## Mise à jour – Notification de sécurité produit

### Systemes IRM avec tunnel de 60 cm de large

La défaillance du joint d'étanchéité de l'antenne corps en quadrature (Quadrature Body Coil, QBC) peut entraîner l'exposition d'arêtes vives

Juillet 2025

Figure 1. Emplacement du joint de la QBC

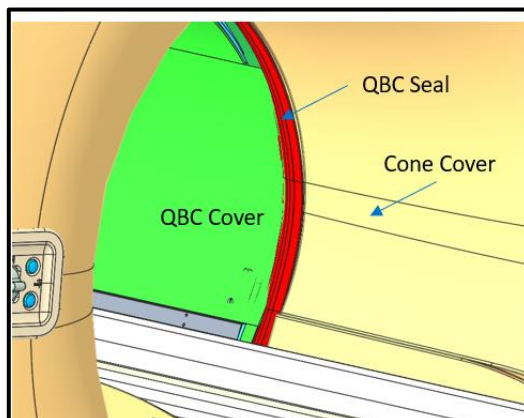
Le joint d'étanchéité de l'antenne corps en quadrature (Quadrature Body Coil, QBC) peut se détériorer, créant des arêtes vives qui peuvent entrer en contact avec les patients. Le joint de la QBC (QBC seal) peut se décoller lors des mouvements horizontaux de va-et-vient de la table d'examen dans le tunnel du système. Le joint de la QBC (QBC seal) (Figure 1) est un joint en caoutchouc collé entre le capot de l'appareil (cone cover) et le revêtement de la QBC (QBC cover) servant à empêcher les bords tranchants du revêtement de la QBC (QBC cover) d'entrer en contact avec les patients pendant l'examen.

Philips vous contactera pour fixer un rendez-vous pour qu'un responsable technique se rende sur votre site et remplace le joint de la QBC de votre système (références FCO78100573 et FCO78100615).
